# NOTIFICAÇÃO AMBIENTAL - NA

Nº 02/2015 A  
Lt 3

<b>Data:</b> 08/01/2015	<b>Rodovia BR-230/PA</b>	
<b>Trecho:</b> Pacajá- Anapú		
<b>Hora:</b> 10:32	<b>Construtora:</b> Torc	<b>Lote:</b> 03
<b>Condições Climáticas:</b> Nublado	<b>Lado:</b> Direito <b>Estaca:</b> 4468	<b>Coordenadas:</b> S 03.60196° W 051.03971°

#### Depósito irregular de bueiro armco em Área de Preservação Permanente.

Foto 01 - Bueiro armco faixa de domínio. Lado esquerdo.

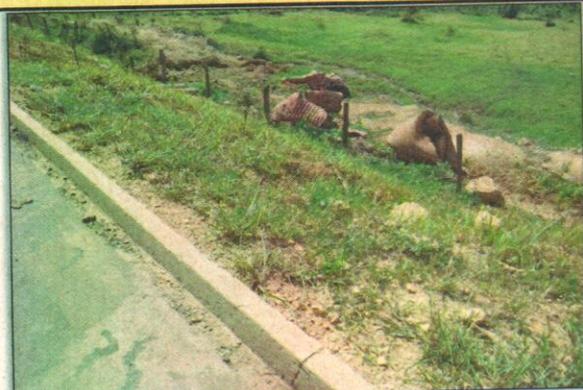
Durante atividade de Supervisão Ambiental foi registrado a deposição irregular de bueiro armco as margens do corpo hídrico e parte do material dentro do corpo hídrico. A situação encontra-se em desacordo as normas do DNIT. Norma DNIT 070/2006 - PRO, Programa Ambiental de Construção - PAC, Plano Básico Ambiental - PBA e Manual para atividades Ambientais rodoviárias/DNIT - Publicação IPR - 730.

Sugerimos a retirada imediata do material, assim como a sua destinação adequada. Execução integral das ações de recuperação da área levando em consideração o Programa de Recuperação de Áreas degradadas - PRAD, Programa Ambiental de Construção - PAC, Normas do DNIT - 070/2006 PRO.
